Procedimento Unico di VIA per il rilascio del Provvedimento Autorizzatorio Unico Regionale (PAUR), comprensivo di Valutazione di Impatto Ambientale (VIA) volontaria, ai sensi del D.lgs. n. 152/2006, della L.R. n. 4/2018, e Autorizzazione Unica Ambientale (AUA) ai sensi del dpr n. 59/2015 relativo al progetto denominato **"Potenziamento depuratore Ravenna 2° Stralcio: 1° lotto - 2° lotto - nuovo impianto caditoie"**, localizzato nel comune di Ravenna (RA) - proposto da hera s.p.a. (fasc. rer n. 1317/12/2025) - comunicazione in merito alla verifica di completezza e adempimenti connessi - Convocazione Conferenza dei Servizi Istruttoria.

**RICHIESTA INTEGRAZIONI.**

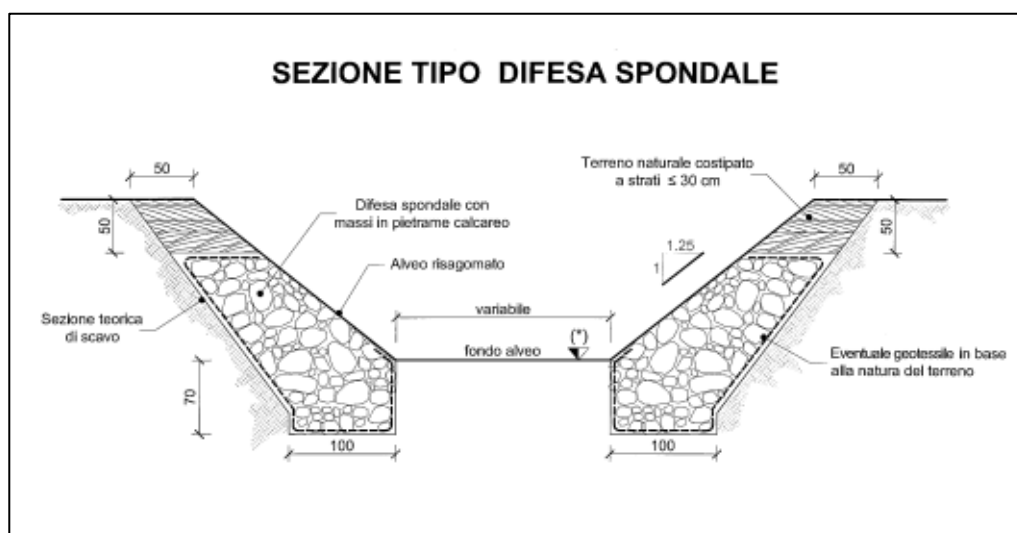
- la distanza delle sopracitate opere riferite al ciglio/confine demaniale dello scolo Fagiolo Basso.
- in colore rosso tutte le opere di progetto (manufatti, reti, viabilità interna, ecc).
- in prospettiva l'innesto del nuovo scarico di emergenza DN 1200 mm, completo di opera di difesa spondale in pietrame con dimensioni m 3+3 coassiali rispetto al citato tubo di scarico. Il rivestimento spondale dovrà essere realizzato anche sulla sponda opposta all'innesto, sempre con le medesime dimensioni (m 6). Le caratteristiche del pietrame da adottare verranno specificate nel provvedimento di variante alla Conc.n.3393 del 22-12-1987. La sezione D-D dovrà essere aggiornata anche per quanto riguarda la difesa spondale da realizzare. A tale proposito si riporta di seguito un particolare tipologico di riferimento.
